Poussoirs hydrauliques pour moteurs à injecteur-pompe VAG La différence est dans le détail

Version 08.2009

INA 0038

Image 1: La réf. 420 0209 10 ne peut pas être remplacée par la réf. 420 0102 10

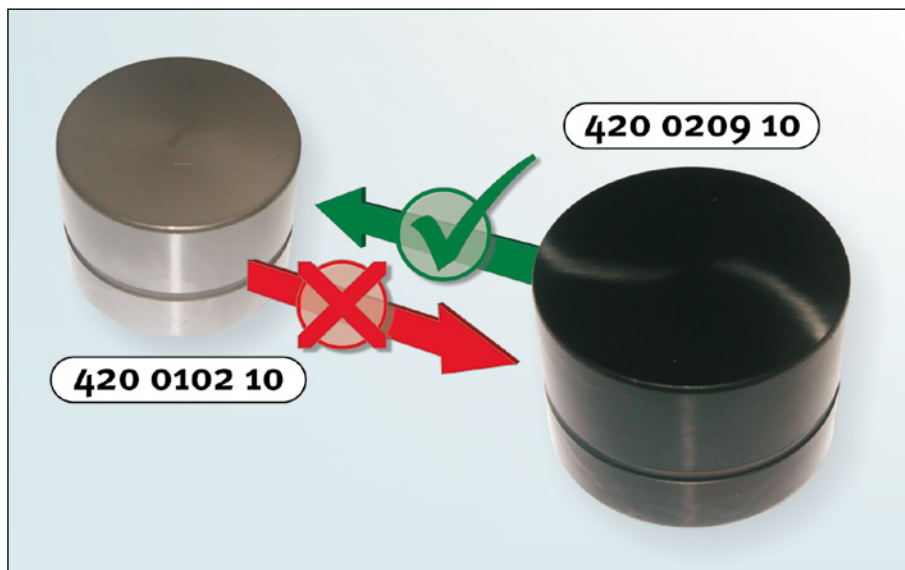
De manière générale, il convient toutefois de noter que l'ancienne version ne doit pas être utilisée sur les véhicules déjà équipés de la nouvelle version. Inversement, la nouvelle version peut être utilisée sur des véhicules équipés de l'ancienne version.

L'utilisation de poussoirs hydrauliques s'est avérée nécessaire lors de l'introduction de filtres à particules de suie, les poussoirs disposant d'une qualité de surface supérieure.

Un procédé de revêtement spécial confère aux poussoirs une surface résistante à la corrosion, aux frottements et à l'usure.
